Commune de Chamonix-Mont-Blanc

Révision du plan de prévention des risques avalanches (PPRa)

Rapport proposant le projet de PPR avalanches
pour approbation

mai 2015

Grand Lanchi

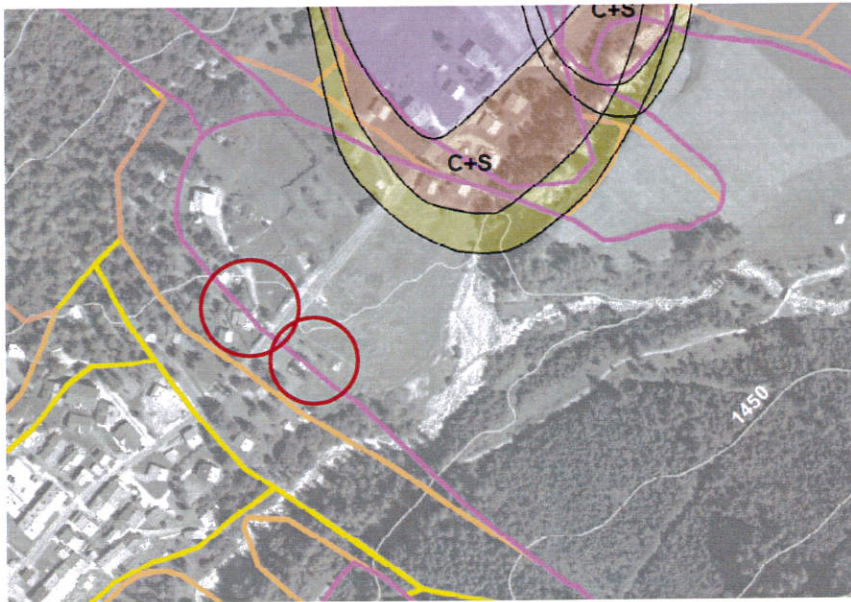
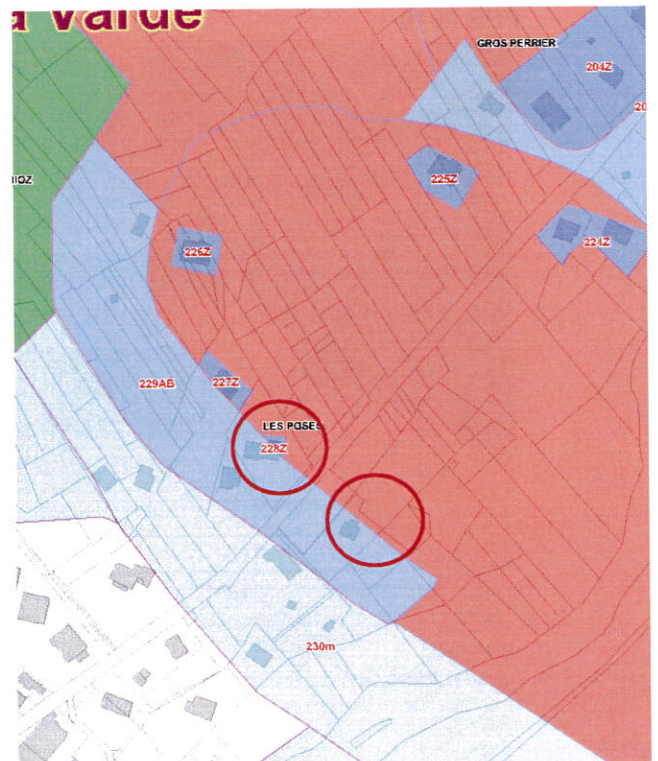
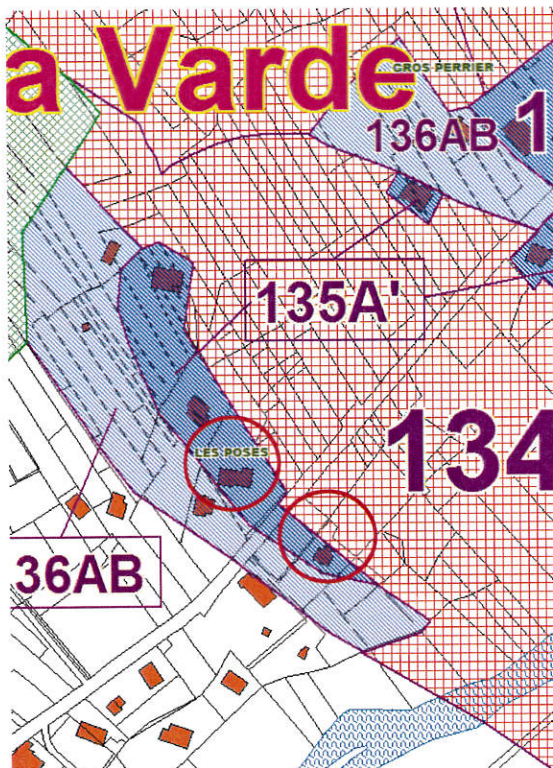
Les zones ont été définies à partir de l'emprise de l'avalanche de 1999 dont le temps de retour est supérieur à 100 ans (cf. rapport CEMAGREF 1999). Après examen du site, il ne paraît pas utile de modifier les zones d'aléa.

En conséquence, le site ne semble pas demander d'étude complémentaire.

Le Tour – avalanche Le Passon

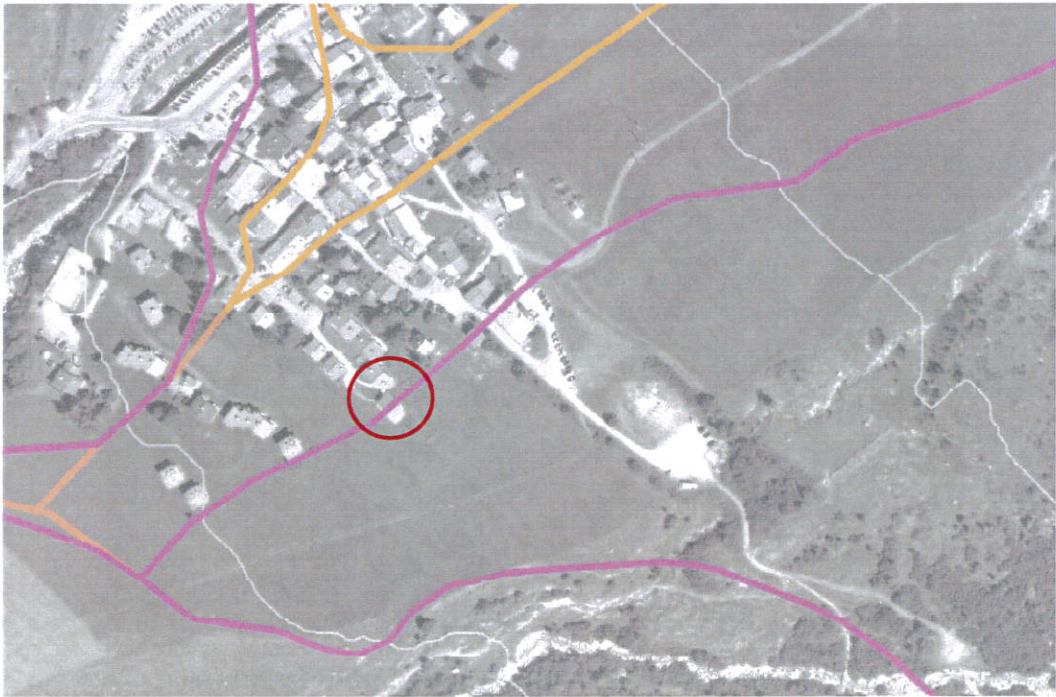
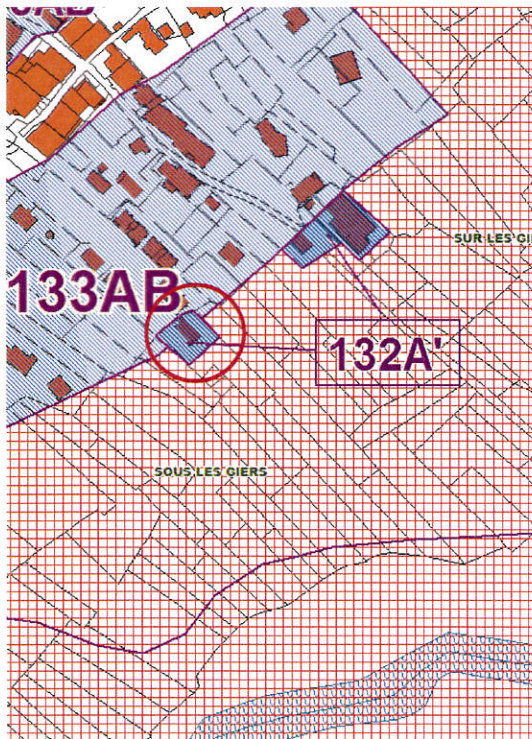
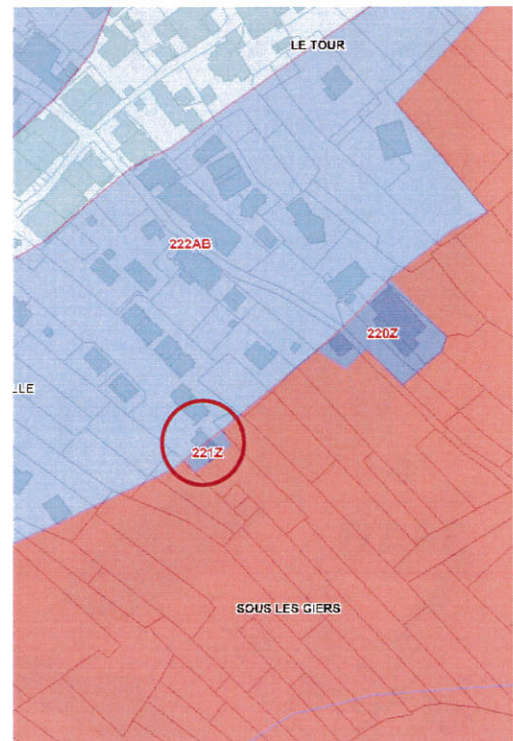
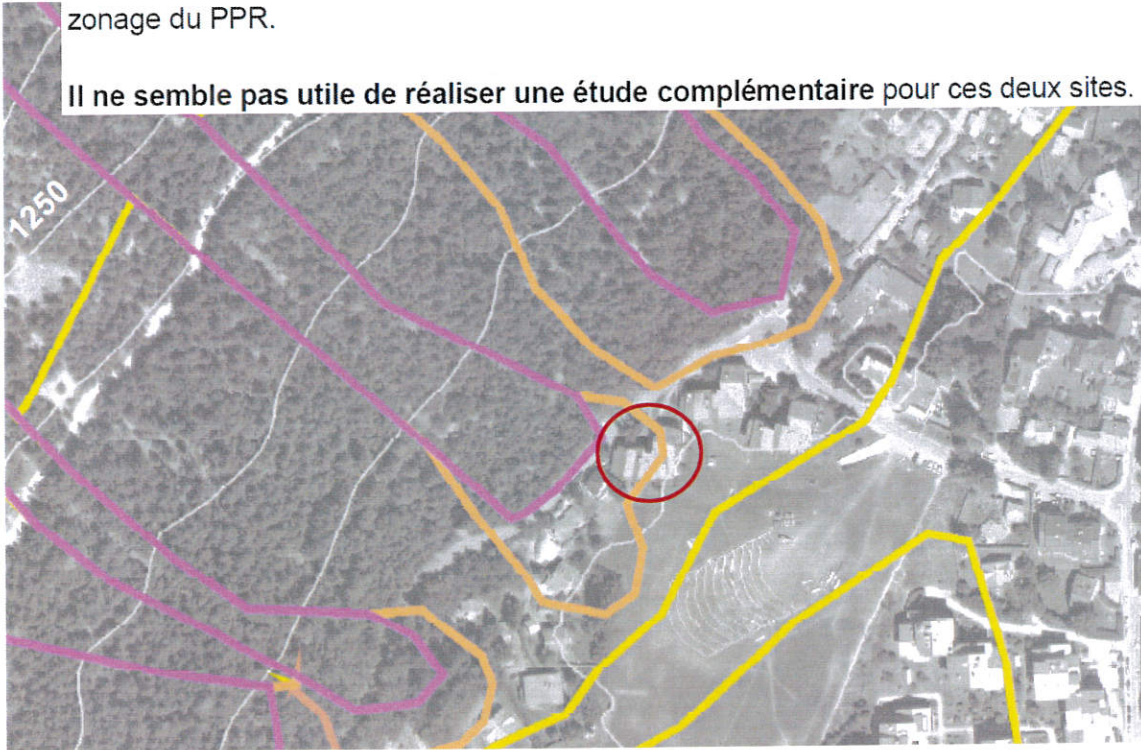
Le Passon est un site très étendu se terminant par un talweg qui peut contenir des avalanches importantes. Cependant, on ne relève pas d'élément particulier suggérant de modifier les limites de l'aléa.

En dépit de son ampleur, ce site ne semble donc pas nécessiter d'étude complémentaire.

Il s'agit du secteur de la zone 222AB cité par la commission d'enquête comme devant être clarifié.

Les Journées

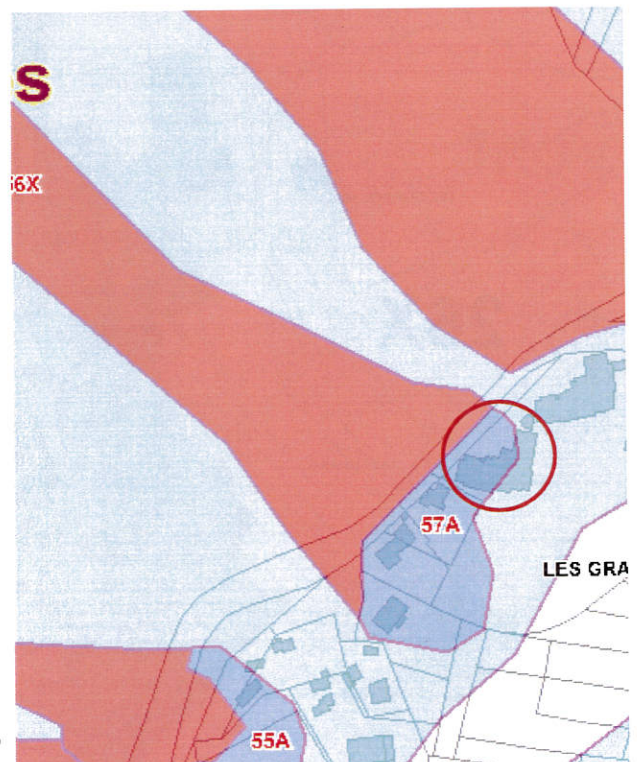
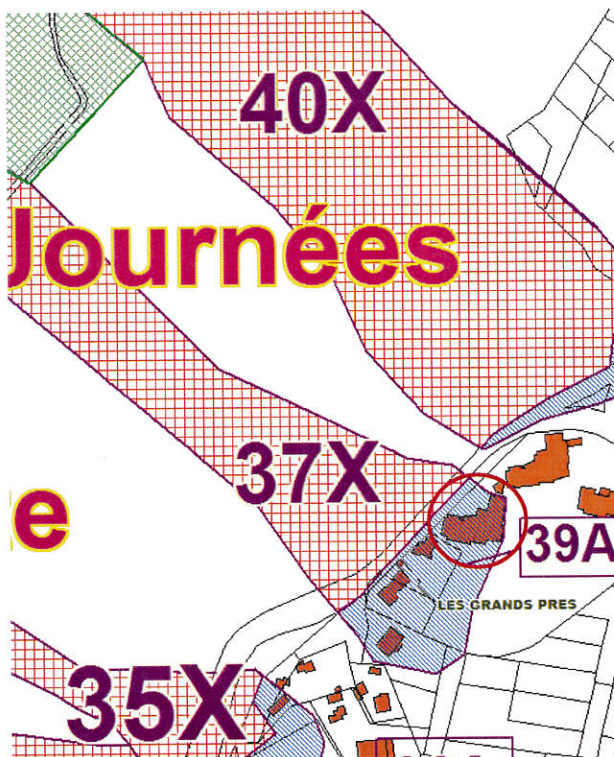
L'examen de ces deux sites n'a pas révélé d'éléments justifiant la modification du zonage du PPR.

Il ne semble pas utile de réaliser une étude complémentaire pour ces deux sites.

Le Brévent

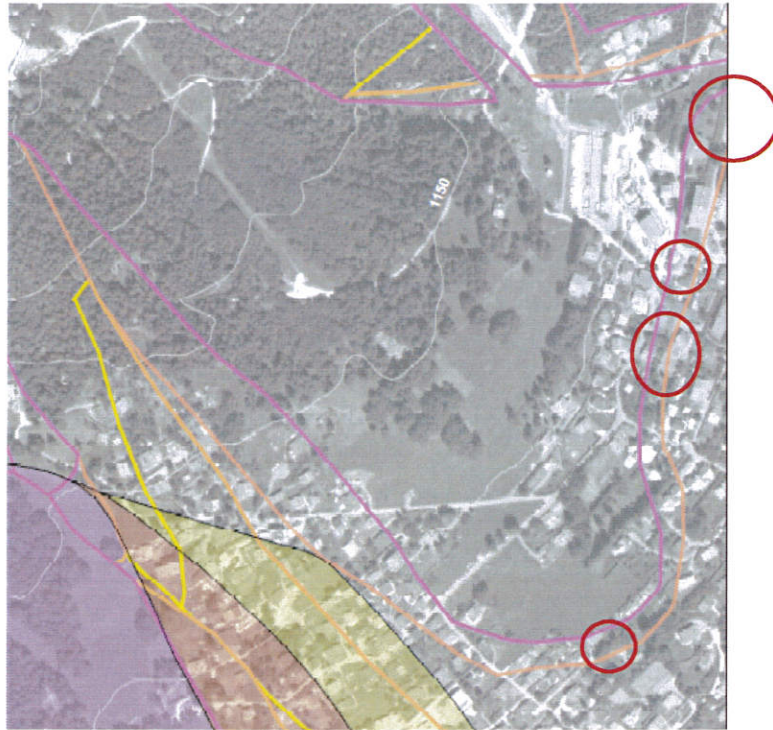
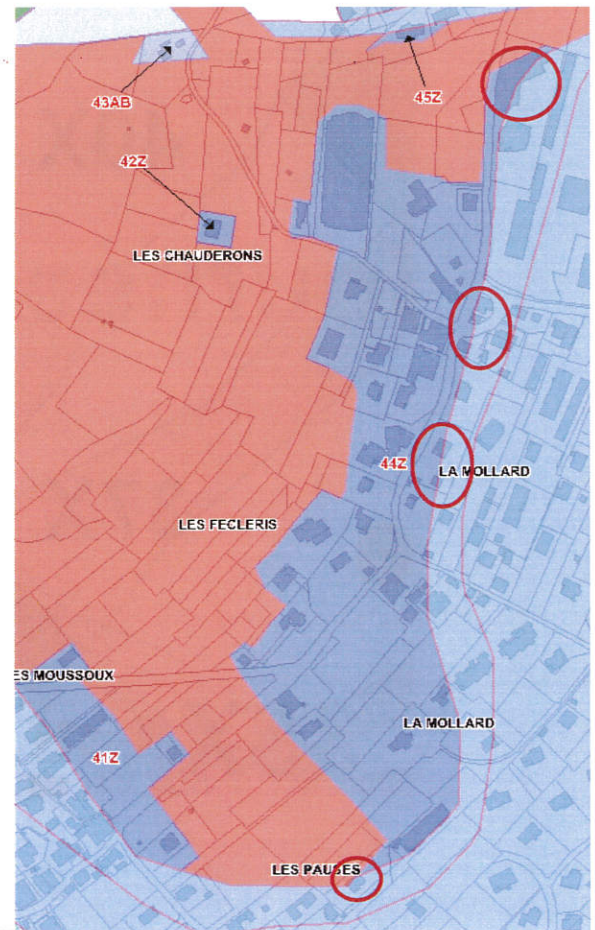
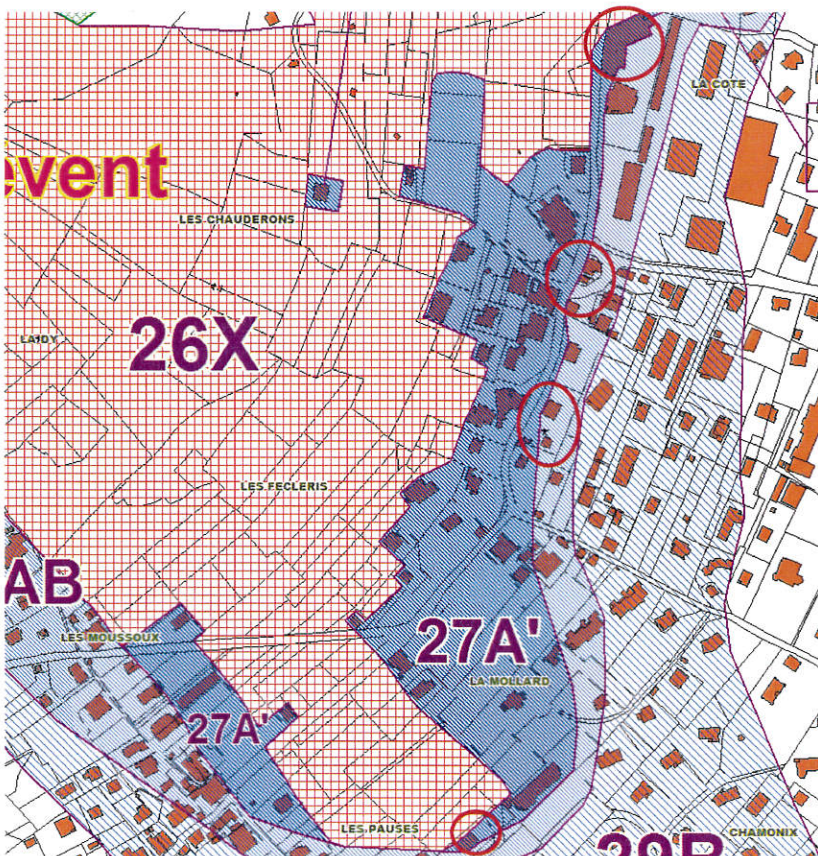
Compte tenu du travail déjà réalisé pour ce site et en l'absence d'élément nouveau, il ne paraît pas nécessaire de faire une expertise approfondie.

- la cote de Montroc,

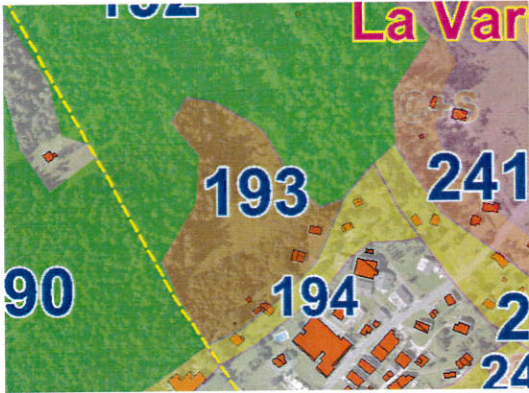
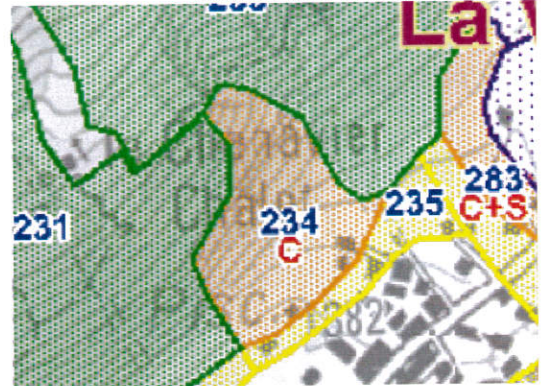
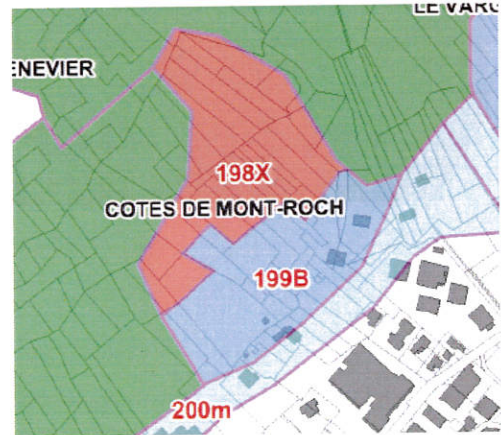
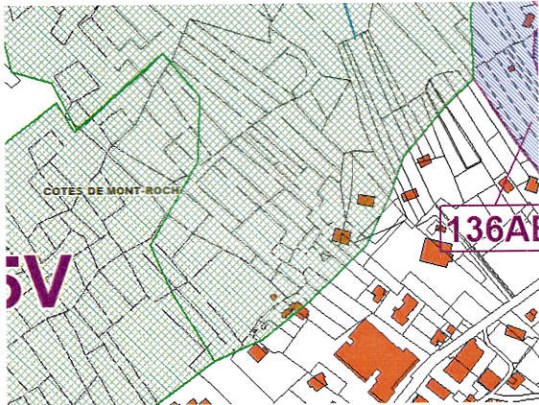
également mise en cohérence du zonage réglementaire avec la carte des aléas.

zone 193 : aléa moyen avalanche coulante

zone 234 = même aléa moyen

traduction réglementaire 2015
(zone d'aléa moyen traduite
rouge/bleue en fonction des enjeux)

- Le Creux de la Vuarde

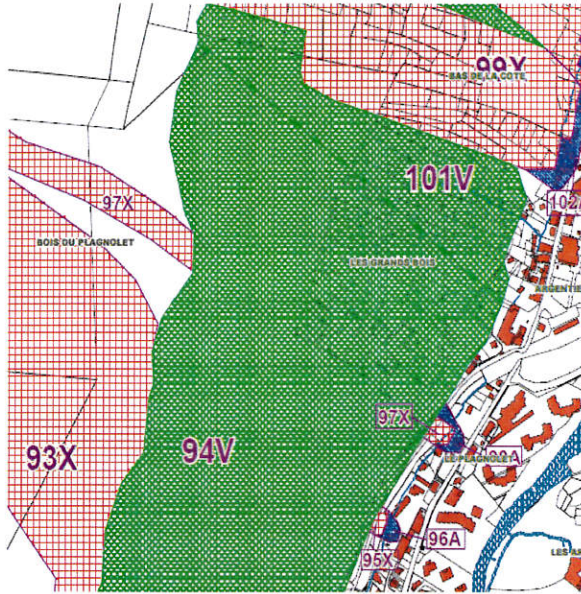
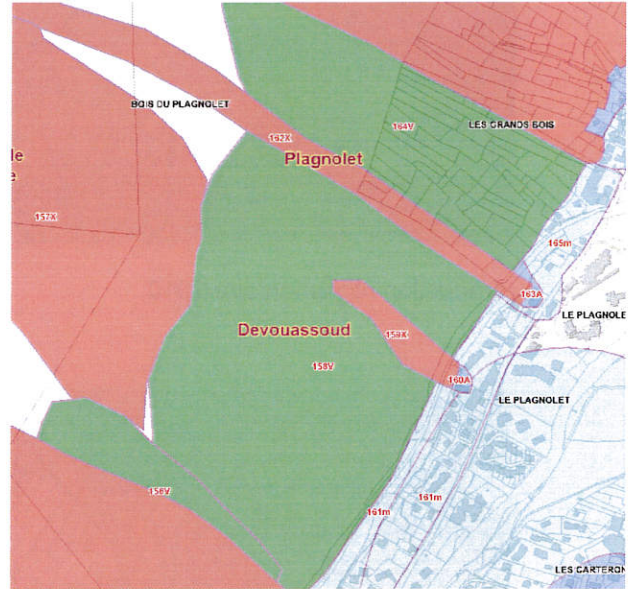
La zone 258 V mentionnée dans la réserve n°2 de la commission d'enquête n'existe pas dans le document soumis à enquête publique. Il doit y avoir confusion de la commission d'enquête avec la zone 158V où l'affichage des zones a été clarifié : les couloirs d'avalanches réglementés X ont été passés sur la zone verte dans ce nouveau document pour une meilleure lisibilité.

Projet PPRa version enquête publique

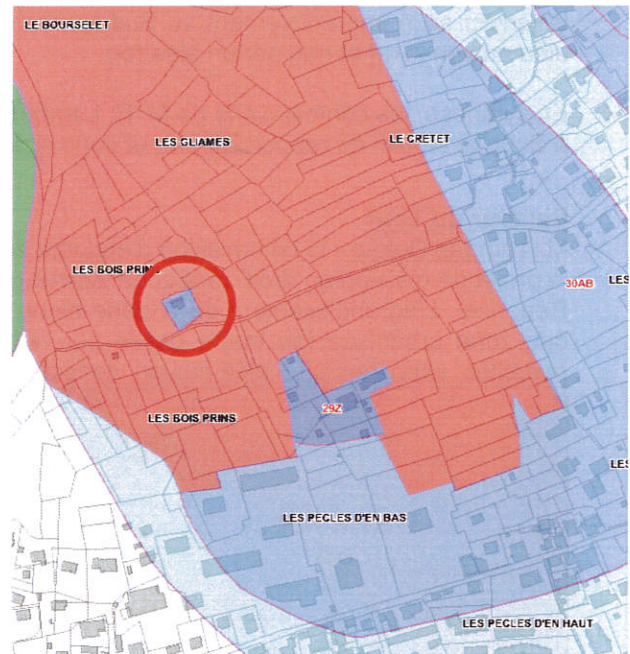
- Il signale la présence d'un chalet non identifié dans le couloir des Pècles (autrement appelé Nant Favre et Nant Pcheu). La traduction réglementaire concernant ce chalet situé en zone d'aléa fort est **corrigée** en zone bleue dite « dure » réglementée 29Z.

Réponse : conformément à la doctrine appliquée, il convient que ce chalet bâti en zone d'aléa fort soit traduit en zone réglementée Z (en non X rouge). Il s'agit d'une erreur d'affichage. Cette erreur a été signalé également par M. Lambert et a fait l'objet de la modification présentée précédemment :

•Couloir du Moulin

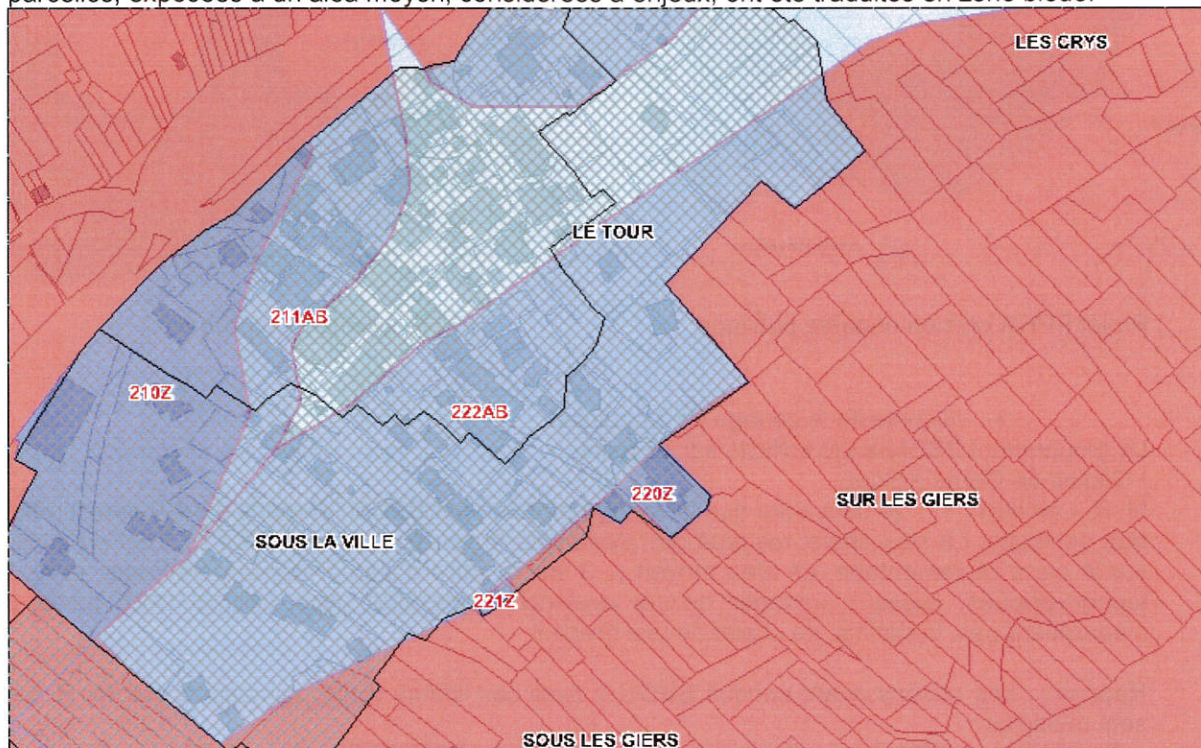
Les limites d'aléa indiquées par BBCM ne sont pas directement mises en doute par M. Lambert.

Le groupe BBCM a toutefois réexaminé la délimitation des aléas qu'il avait proposé, mais sans trouver de nouveaux éléments qui demanderaient de modifier ces limites. Ainsi, selon l'appréciation de BBCM, le terrain situé immédiatement au Sud (en amont) et à l'Est de la ferme reste bien concerné par un aléa moyen [c+s] et non par un aléa fort.

En synthèse, les contestations de M. R. Lambert ne justifient pas de correctifs dans les dossiers Corne à Bouc et Moulin du rapport BBCM, et donc également dans le dossier PPRA.

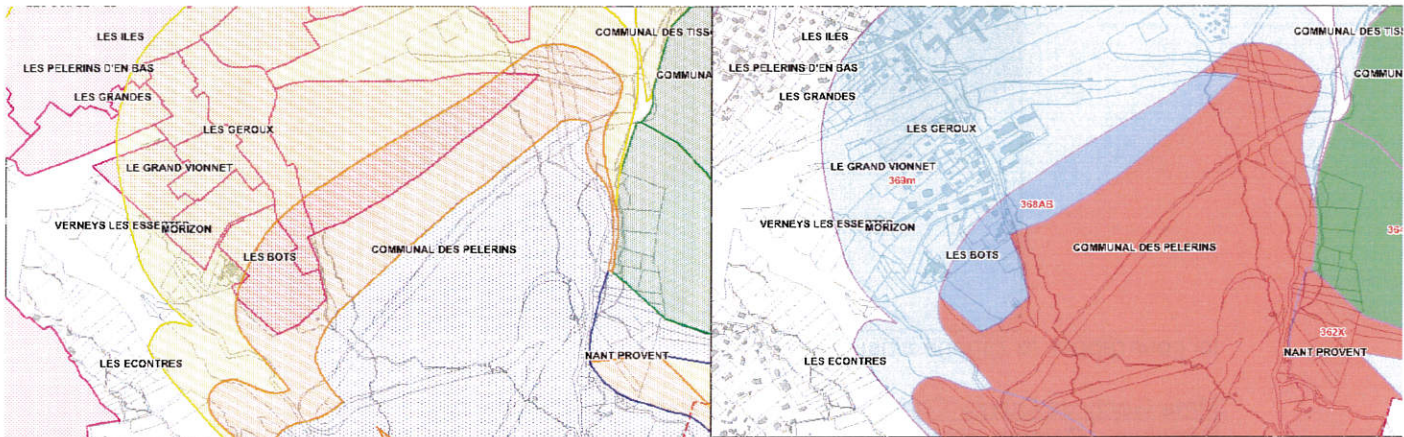
Réponse : Ce couloir des Cluz n'a pas fait l'objet de modification de qualification des aléas.

Il n'y a donc pas de justification de modifier la carte des aléas pour ce couloir. Le zonage réglementaire est établi conformément à la doctrine nationale et a permis de corriger cette erreur d'affichage.

S'agissant du rapport entre la zone d'accumulation et la zone d'effet, il n'apparaît pas d'incohérence. L'interrogation vient sans doute de la surface de zone rouge associée à ces couloirs qui résulte d'une part des zones d'aléas forts, et d'autre part de la traduction en zone inconstructible rouge des zones d'aléas moyens sans enjeux d'urbanisation.
